M22B INY1

21/10/22 MAÑANA

Name	Measured value	Nominal value	+Tol	-Tol	Desviación	+/-	
 3072L3 loc fond 3072	2,4213	1,0000	1,0000	-0,6000	1,4213		 0,4213

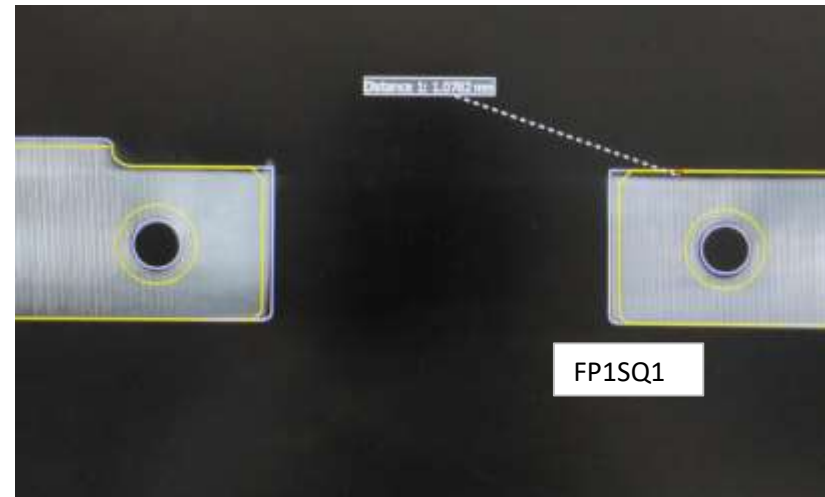
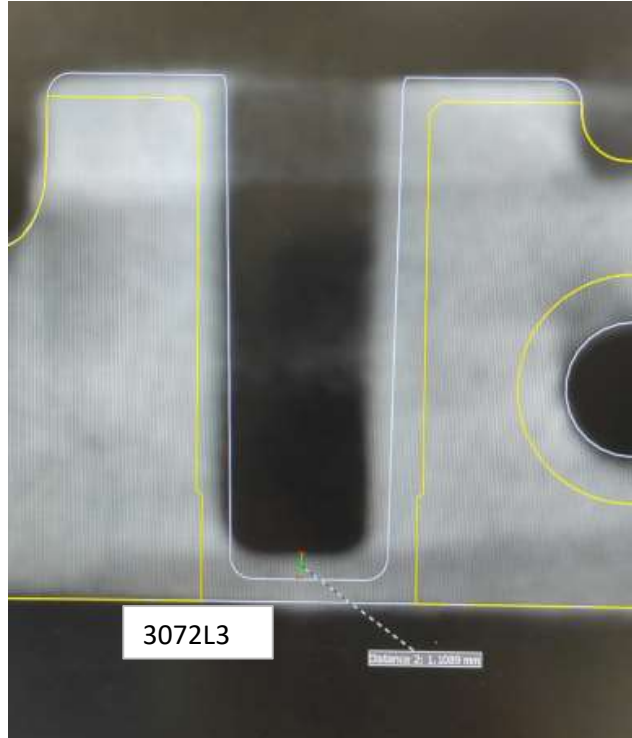
NO SE PUEDE CAMBIAR EN MÁQUINA

Name	Measured value	Nominal value	+Tol	-Tol	Desviación	+/-	
 FP1SQ1 forme flanc de palier 1 / ZYX	2,2917	0,0000	1,5000	0,0000	2,2917		 0,7917

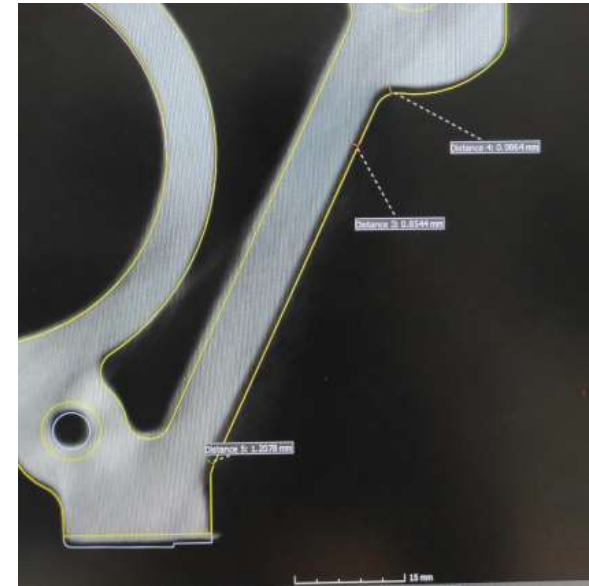
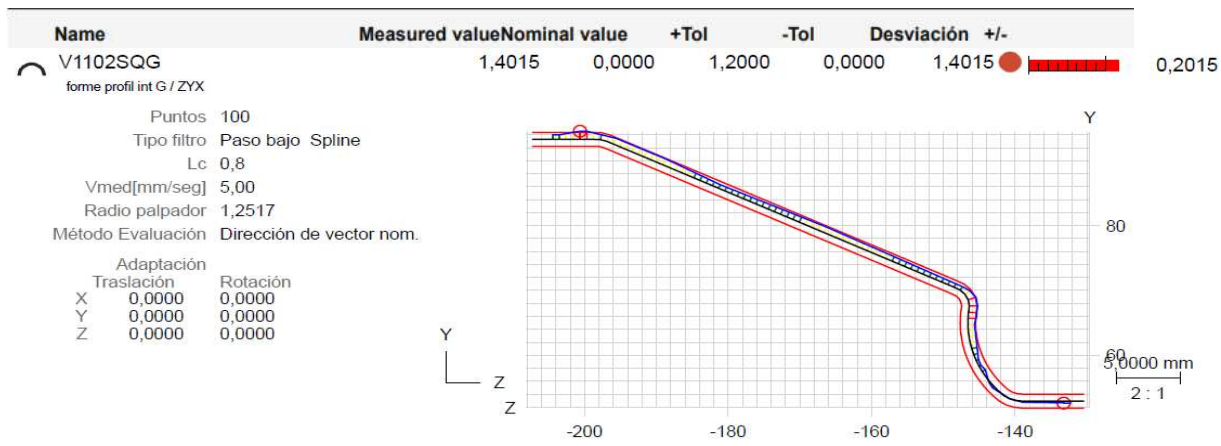
SOLO SE PUEDE LIMPIAR ALUMINIO

## V1102SQG

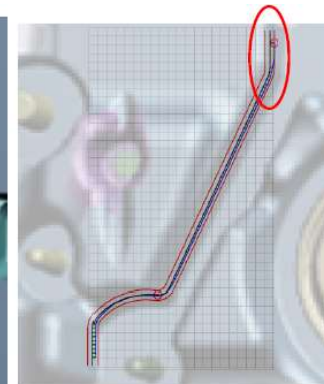
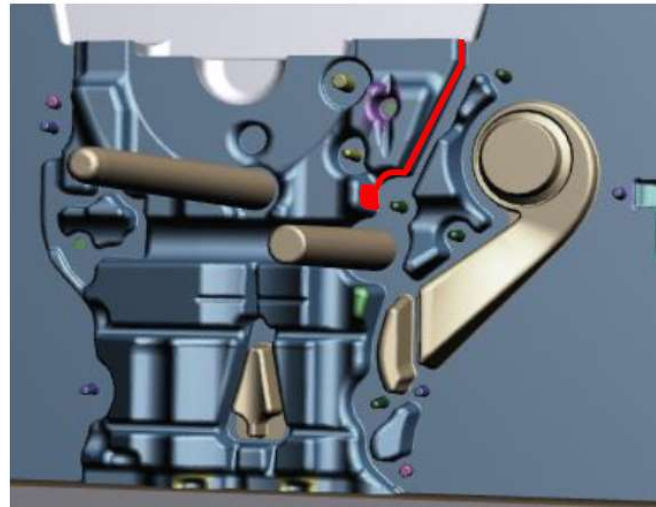
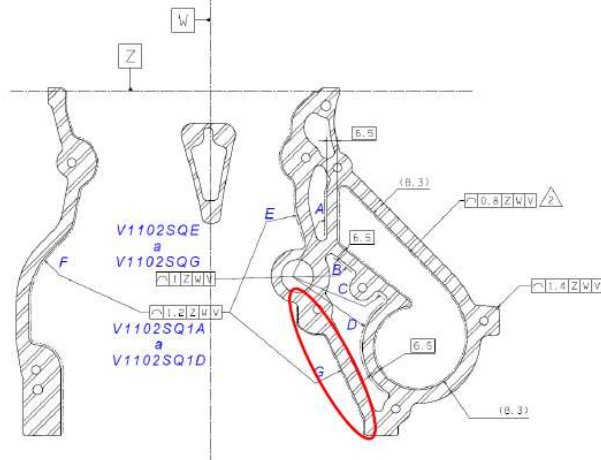
**Faltas material pieza:**  
 Quitar material con piedra fina
